Projekt:	Rekonstrukce objektu MŠ Palackého 4057 v Chomutově	
Objednatel:	Statutární město Chomutov	
Předmět:	Pokyn k provedení změny (PPZ)	3

Stavební Objekt: STŘECHA

Předmět změny: Předmětem projednávané změny je změna rozsahu prováděných prací stavby oproti SoD s dopadem na konečnou cenu díla.

Změna výkresové dokumentace - výkres č.9 až 12
Projektant: Kamila Možná , Projektová a inženýrská činnost
výřez z výkresu č.11 - řez stávající stav

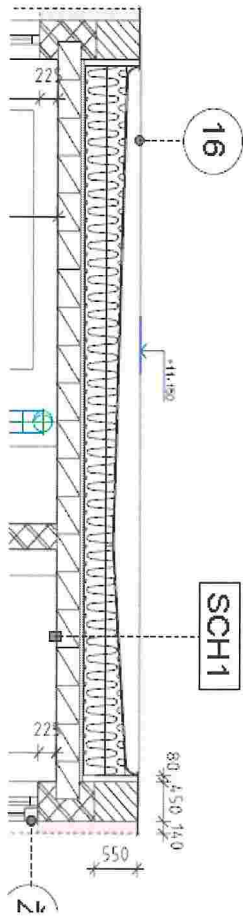
Bxx ODBRAZENÍ SOUVRSTVÍ STŘECHY NA NOSNOU KONSTRUKCI

výřez z výkresu č.12 - řez nový stav

SCH1 STŘECHA
OMÍTKA VÁPENNÁ TL. 5MM
DUTINOVÝ ŽB STROPNÍ PANEL TL. 150MM
SKLADBA VEGETAČNÍHO SOUVRSTVÍ

Návrhovaná skladba střechy, vrstvy uvedeny v pořadí od exteriéru
PŘEDPĚSTOVANÁ VEGETAČNÍ ROHOZ INTENZIVNÍCH ROSTLIN, TL. CCA 25-40MM
SUBSTRÁT INTENZIVNÍ TL. MIN. 80MM
PESTEBNÍ A HYDROAKUMULAČNÍ DESKA - NETRANÁ TEXTILIE - TECHNOLOGIE AIRLAY
STŘEŠNÍ HYDROIZOLAČNÍ FOLIE Z FPO, VYZRŽENÁ SKELOU VLOŽKOU
SPADOVÉ KLINY Z POLYSTYRENU EPS 150, SPAD 3%
ROVNÉ DESKY Z POLYSTYRENU EPS 150 TL. 200MM
NATÁHATELNÝ PÁS ALUPLAN RADON ALGV E 40 K
PENETRACE DEKREIMER
VÝROVMANÍ RÝCHLOVÁZNÝM BETONEM TL. 50MM
ODČISTENÍ PLOCHU PO ODBRAZENÍ SOUVRSTVÍ
